Dodatek č. 1 ke Smlouvě o dílo

1. Smluvní strany uzavřely dne 29.6.2020 smlouvu o dílo, jejímž předmětem bylo plnění podlimitní veřejné zakázky s názvem „Rekonstrukce bazénu v Jeslích města Ústí nad Labem“ (dále jen „Smlouva“).
2. Smluvní strany se po vzájemném jednání dohodly na základě ustanovení čl. III. bod 14. uzavřené Smlouvy na uzavření tohoto Dodatku, jehož podstatou je rozšíření předmětu

Akce: „Rekonstrukce bazénu v Jeslích města Ústí nad Labem“

Změnový list číslo:

rozpočet, výkres osazení bazénové technologie

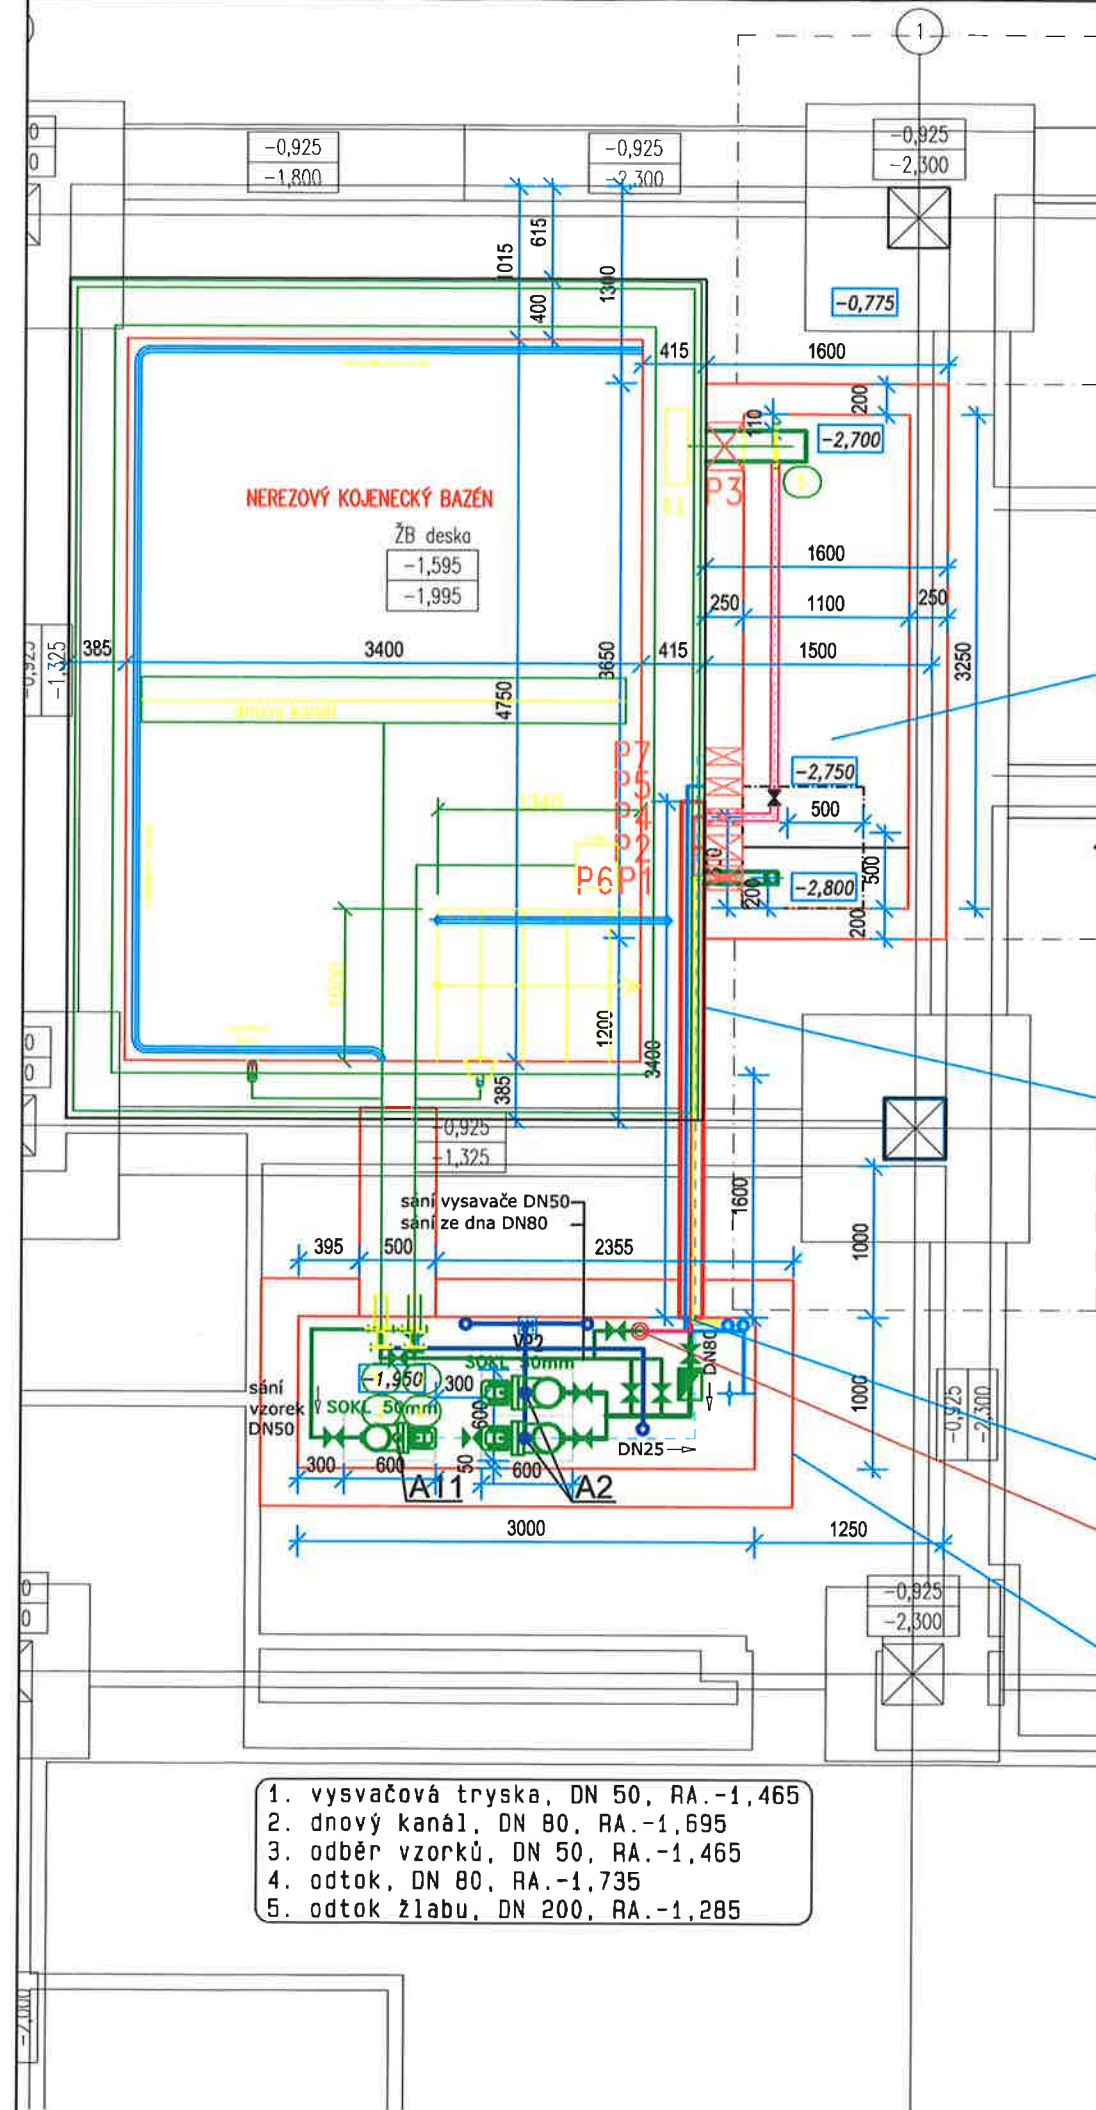
1. změna rozsahu demoličních prací
2. statické zajištění konstrukcí

1. stavební připravenost pro provedení bazénového tělesa a optimalizace bazénové technologie (navýšení objemu bourání a zemních prací, zmenšení rozměrů i hloubky šachty pro osazení technologie, změna tvaru akumulací jímky).
2. osazení překladů pro zajištění podpěry stropních panelů v místě bouraného nosného zdiva v 1.NP objektu

1. v rámci realizace akce bylo zjištěno, že rozměr šachty pro technologii dle PD není možné dodržet. Při zemních pracích (v původním rozsahu) by došlo k podkopání základů a bylo zde riziko možných statických poruch. Zároveň vzhledem k prostorovým omezením objektu by byla realizace zemních prací v původním rozsahu značně obtížná a časově náročná. Na základě výše uvedeného a dle doporučení dodavatele bazénové technologie bylo rozhodnuto, že nebude realizována betonová jímka pro umístění filtračních zařízení ve výškové úrovni dle PD, a že veškerá technologie bude umístěna v navržené technické místnosti dle vyhotoveného výkresu nového řešení (viz příloha ZL).

Zároveň v rámci realizace díla bylo zjištěno odlišné parametry podpovrchových konstrukcí v místě původního bazénového tělesa. Z tohoto důvodu bylo nutné navýšit objem demoličních prací konstrukcí. Dále bylo nutné z důvodů prostorových omezení provést změnu tvaru akumulací šachty a s tím související úpravu výztuže.

AKUMULAČNÍ JÍMKA OKRUH A - KOJENECKÝ BAZÉN	
PRŮMĚRNÁ HLOUBKA	1,345m
PLOCHA	3,575m ²
CELKOVÝ OBJEM	4,808m ³
MIN. AKTIVNÍ OBJEM	4,183m ³
MAX. HLADINA VODY	-1,380
MIN HLADINA VODY	-2,550
DNO JÍMKY	-2,800
STROP JÍMKY	-1,075

kolektor technologie z AJ do STROJOVNY
bedněný prostor v průřezu 300x500 mm
délka kolektoru 3400 mm
PROVEDE STAVBA

ŠACHTA STROJOVNY
sv. rozměr 3000x1000x1075 mm
PROVEDE STAVBA

PŮDORYS 1.NP - NOVÝ STAV

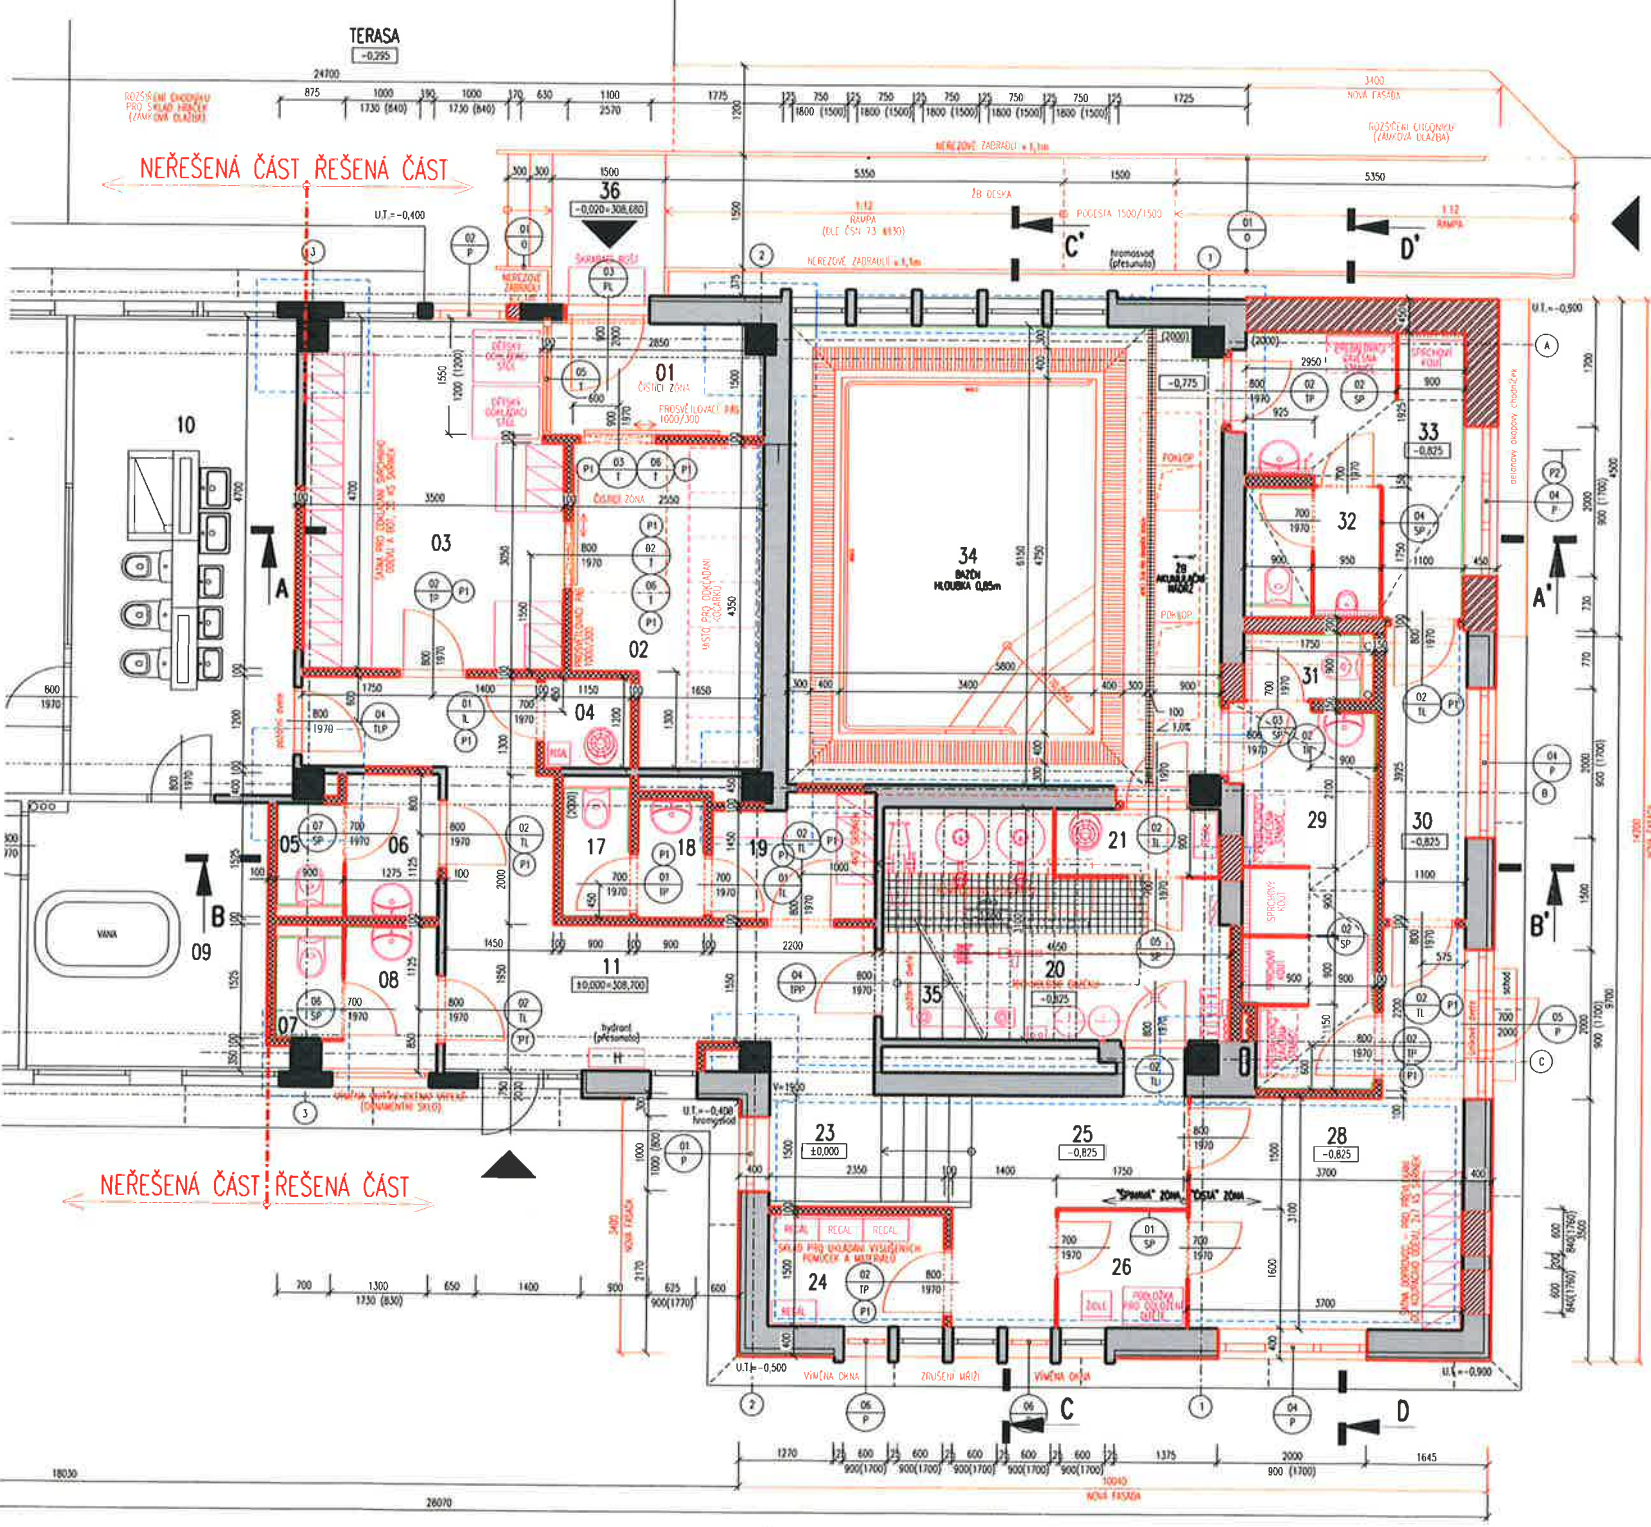
1. úprava bazénového tělesa 2. úprava topného kolektoru 3. změna dispozičního uspořádání - šatna a převlékací kabina	
Původní řešení:	
1. umístění bazénového tělesa dle PD, schody do bazénu navrženy jako rohové, doplnění odvodňovacího žlabu 2. v PD nepředpokládán současný stav (skrytá konstrukce) 3. převlékací kabina (č. 26) situována v místnosti č. 28 (šatna)	
Nové řešení

1. po provedení realizace demoličních prací je nutné (vzhledem k prostorovým omezením) provést posun bazénového tělesa. Zároveň dojde ke změně tvaru nerezového schodiště v bazénu. 2. úprava zjištěného topného kolektoru pro realizaci ležaté kanalizace a zpětné betonáže betonové mazaniny 3. včlenění převlékací kabiny do místnosti č. 25	
Zdůvodnění změny:

1. z důvodu prostorových omezení bylo nutné přistoupit ke změně umístění bazénového tělesa. Zároveň byl změněn tvar schodiště (tvar přímý) a to dle požadavku provozovatele (zvětšení prostoru pro cvičení). Doplnění komponentu dle PD (chybí ve VV) 2. při demoličních prací v podlahových konstrukcích byl obnažen kolektor, který byl v technicky nevyhovujícím stavu (chybějící zakrytí tělesa). Aby byla zajištěna funkčnost rozvodů a jejich ochrana bylo nutné provést úpravy zařízení. 3. z důvodu zvýšení komfortu uživatelů šatny (zlepšení prostorových aspektů) byla navrhná převlékárna vyjmuta z šatny a přemístěna do vedlejší místnosti (chodba)	
Vliv změny na výkresovou dokumentaci díla:	
ANO	
Předpokládaný vliv na termín, kvalitu, resp. cenu díla:	
Realizací změny nebude dotčena kvalita díla, nemění se smluvní termín dokončení díla. Provedenou změnou dojde k navýšení finančních nákladů.	
Přílohy:	
rozpočet, výkres změny dispozičního uspořádání místností č. 25,26,28 (šatna, chodba a převlékací kabina), výkres změny osazení bazénu a nový tvar schodiště
